Ellidaárvogur/Ártúnshöfði Svæði 1: Reitur 12B

## Breiðhöfði 9

### Byggingarleyfisumsókn

Byggingarleyfisumsókn: Grunnmynd 1. hæðar og ásýndarmynd

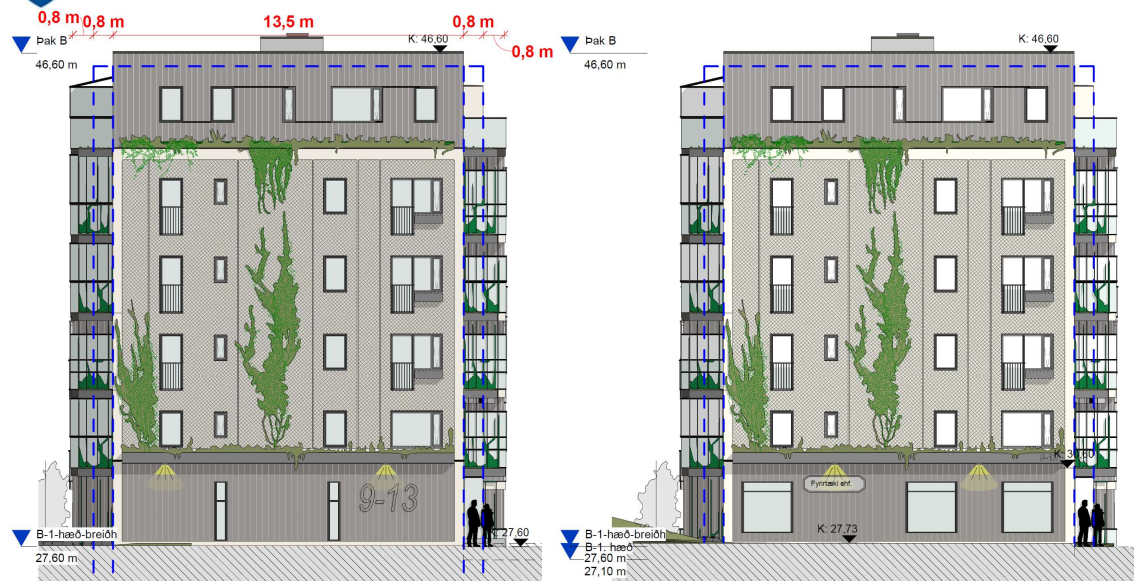
Í byggingarleyfisumsókninni sem nú er til umfjöllunar er útlit 1. hæðar frábrugðið fyrri hugmynd og gluggasetning virkar tilviljanakenndari og ber þess ekki merki að vera andlit hússins. Þetta þarf að lagfæra meira til samræmis við fyrri tillögu. Af grunnmynd hæðarinnar að dæma er auk þess ekkert því til fyrirstöðu að stækka gluggaop meira en fyrirspurnartillaga sýndi og þætti skipulagsfulltrúa það æskilegt.

Efri kjallari, austast undir Húsi B

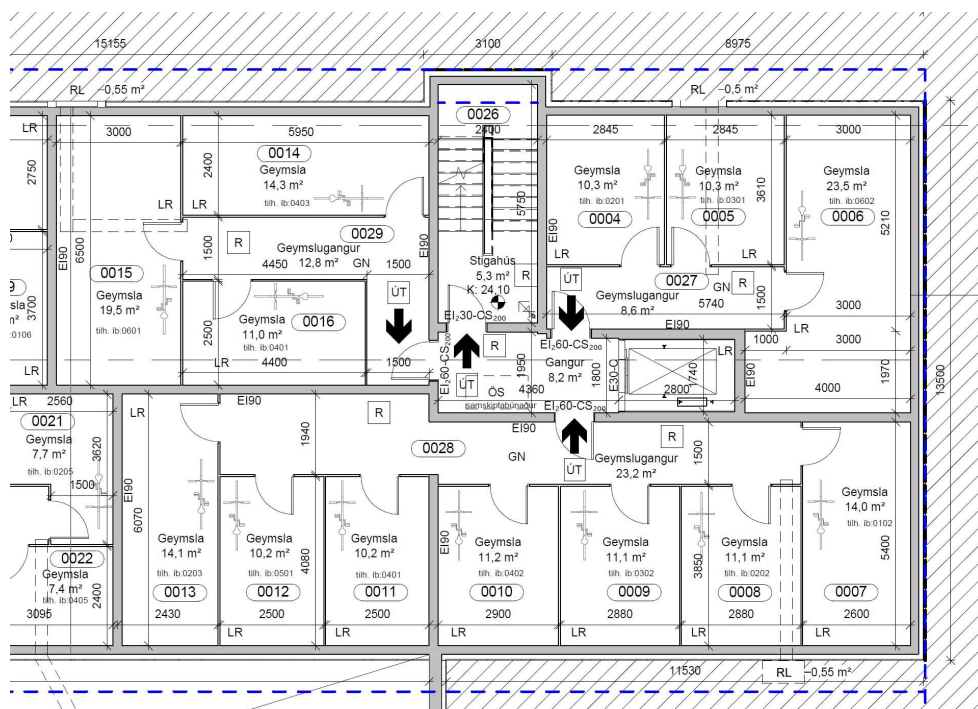
**Skipulagsfulltrúi gerir athugasemd við útfærslu hjólageymslna í umsókn** þar sem nánast helmingur hjólastæða er sýndur innan sérgeymslna og geta ekki talist vera í góðum tengslum við innganga. Forgangsráða skal eftir fremsta megni að leysa hjólastæðapörfina í sameiginlegum geymslum.

Eystra stigahús Húss B hefur ekki sameiginlega hjólageymslu í góðum tengslum við sinn stigagang eins og hinir stigagangarnir. Í efri kjallara þess húshluta eru hins vegar sérlega rúmar sérgeymslur og ljóst að það er talsvert svigrúm til þess að minnka þær og nýta eitt hólfíð sem sameiginlega hjóla- og vagnageymslu að svipaðri stærð og gert er við vestari stigagang hússins.
